東京電力ホールディングス株式会社
福島第一原子力発電所 特定原子力施設に係る実施計画
の変更認可申請（福島第一廃炉推進カンパニーの組織改
編）に係る審査について

令和2年2月19日

原子力規制委員会

図1 現行組織と改編後組織

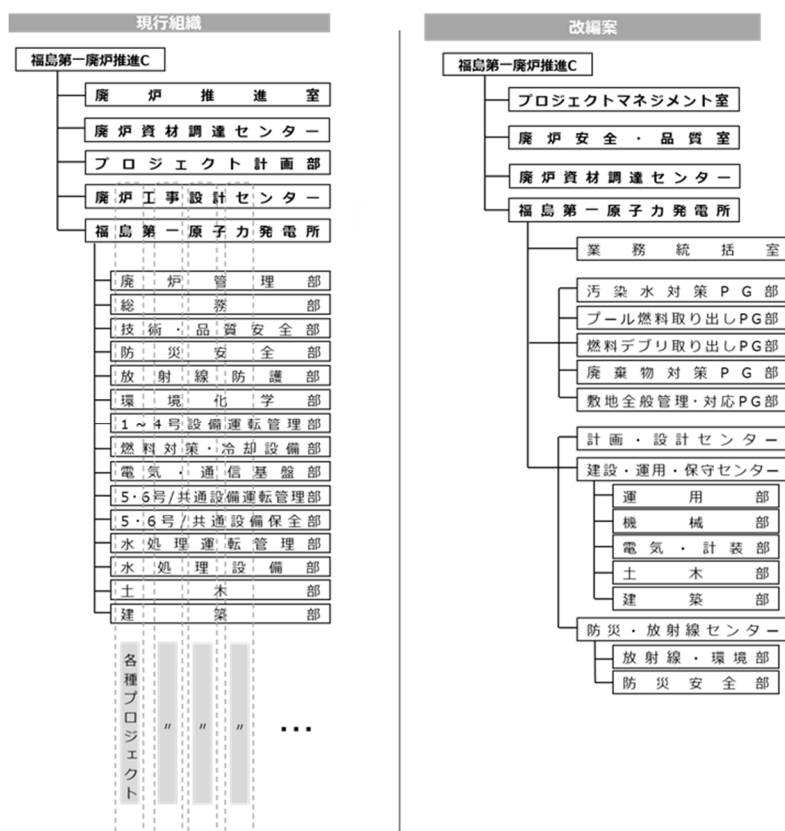
変更認可申請は、発電所組織に計画・設計センター、建設・運用・保守センター及び防災・放射線センターを図1のとおり設置するとしている。

規制委員会は、計画・設計センター及び建設・運用・保守センターの設置については、従前の組織体系ではプロジェクト業務において設備を設置する場合、設計の段階では土木については土木部、電気系統については電気・通信基盤部といったように、複数の部署との調整を行い、建設の段階になると再び複数の部署との調整が必要となり時間を要していたため、業務を「計画、設計」と「建設、運用、保守」の大きく2つに分類し、それに合わせた機能別の組織体系に変更し、業務の効率的な実施を図った変更であることを確認した。

また、防災・放射線センターの設置については、防災業務を行う防災安全部並びに放射線管理業務を行う放射線防護部及び環境化学部における業務を継承し設置したセンターであることを確認した。
